島根原子力発電所 2号炉 審査資料	
資料番号	EP(E)-011改07
提出年月	令和2年10月14日

# 島根原子力発電所

## 火山影響評価について

# 審査会合における指摘事項

第900回審査会合  
資料1-1 P86 加筆・修正  
※修正箇所を青字で示す

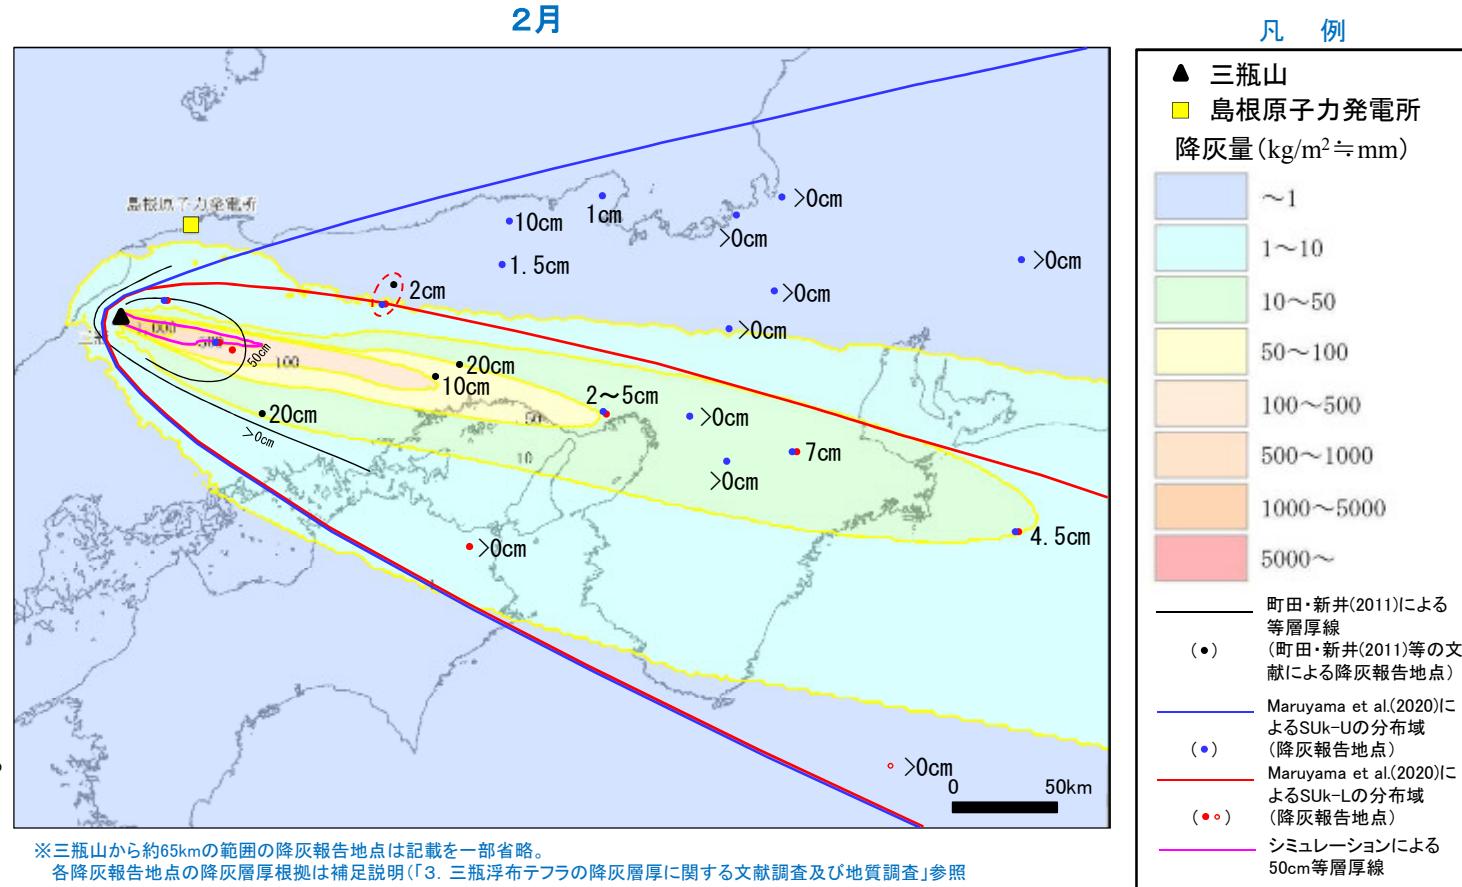
No.	指摘事項	審査会合	頁
1	三瓶浮布テフラの層厚検討に用いた算定式と文献で確認できる降灰層厚との関係を示し、算定式の妥当性を説明すること。また、三瓶浮布テフラの噴出量の妥当性を確認した等層厚線図についても、文献で確認できる降灰層厚を追加記載すること。	令和2年9月18日 第900回審査会合	90, 104 補足説明 52～102 108～114
2	三瓶浮布テフラの敷地周辺の地質調査結果を記載すること。	令和2年9月18日 第900回審査会合	補足説明 52～102
3	敷地内調査における降下火碎物の確認状況について説明すること。	令和2年9月18日 第900回審査会合	42～45 補足説明 29
4	第四紀火山の抽出と火山の統合における文献の取扱いを整理し、説明すること。	令和2年9月18日 第900回審査会合	14～15
5	鬼界カルデラの噴火ステージに関する記載を適正化すること。	令和2年9月18日 第900回審査会合	160～163
6	三瓶山の降下火碎物の影響評価における噴火規模の想定について、噴火史も含めて系統的に説明すること。	令和2年9月18日 第900回審査会合	49～78
7	審査会合(平成28年4月28日)以降に発表された最新の知見を収集し資料に反映すること。	令和2年5月14日 第860回審査会合	2～6

2月の大気パラメータを用いたケースについて、風向を町田・新井(2011)による50cm等層厚線の主軸方向に向けた仮想風(全高度の風を10°回転)でのシミュレーションを実施し、そのシミュレーション結果と等層厚線図との整合性を確認した。
